工程指示 / 要求簡箋(E.I.)

工程指示編號：EI / 0637 / 19

工程名稱：觀塘裕民坊

工程項目：幕牆 T1F T5K 趟門仔企 室內鋁板

名稱	室內窗拆圖	制圖	鞠章芳	2019.3.20	修改		
材料	1.5mm鋁	復核	謝永林	2019.3.21	日期		
顏色	MILL	批准			圖號	SD-AP01

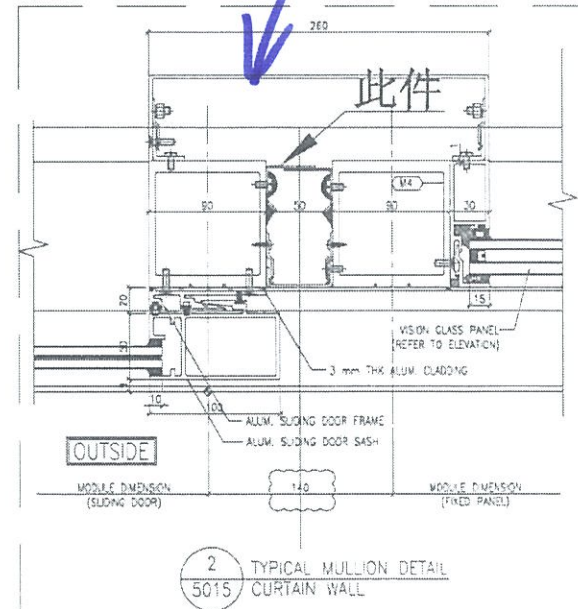
(T1F, T5K)：EI 0359 已出趟門仔企位防水片及室外收口蓋，但欠室內鋁板。

請盡快按 Detail 拆圖。(樣板層已欠)

地盆：請留意，是裝 260 鋁板於雙企位置，不是裝 120 鋁蓋

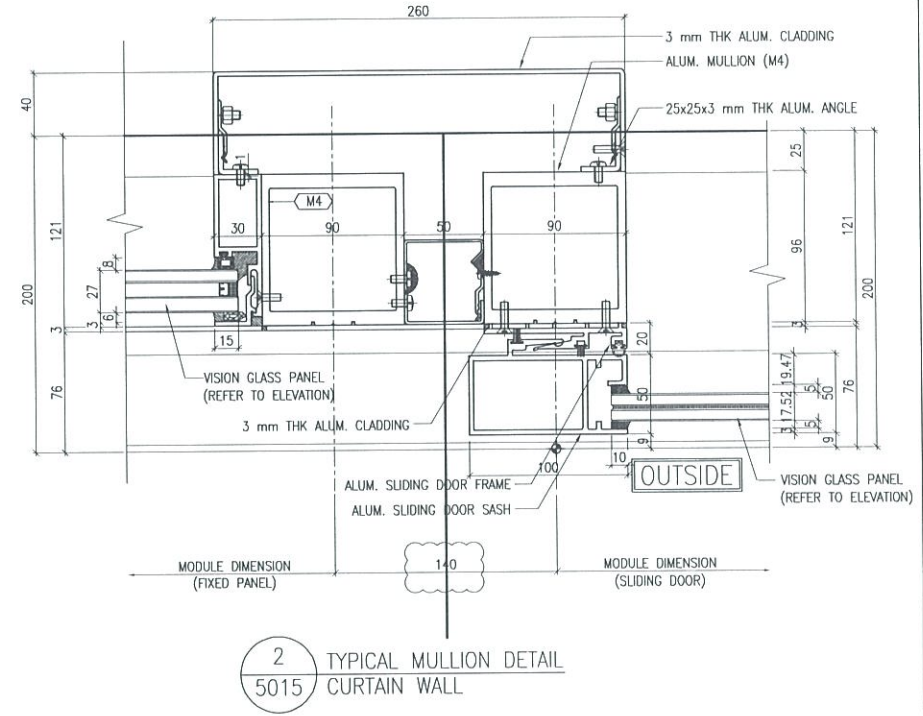
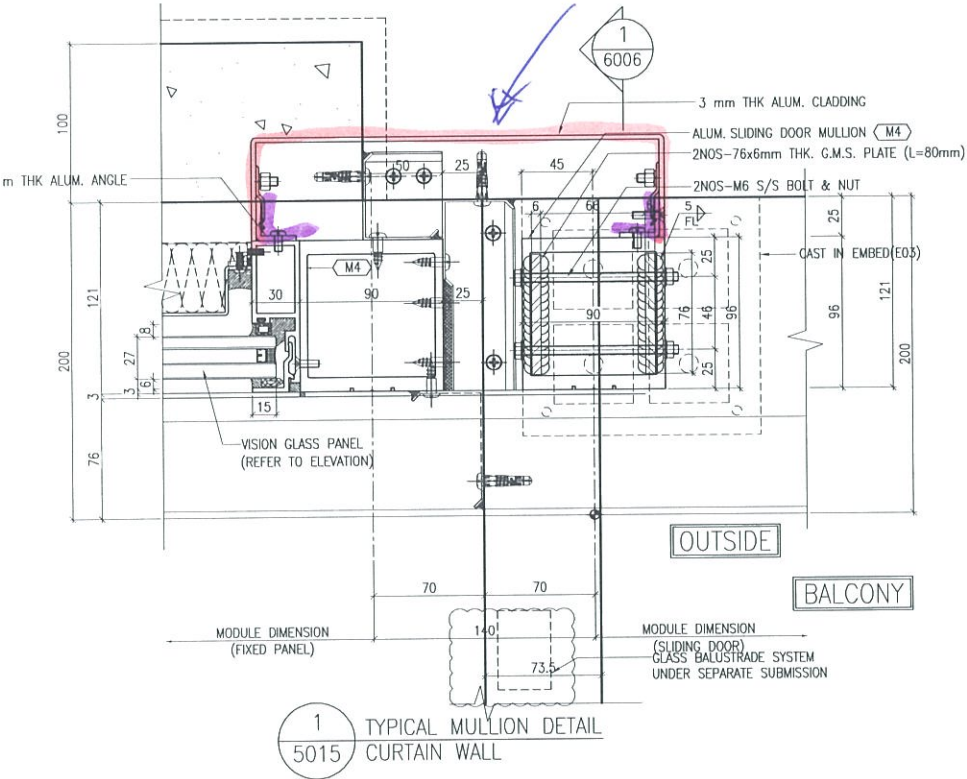
不同 $\frac{1}{2}$ -kr 120 太迟. 2019.5.28

西₂₀
EL359
防水片
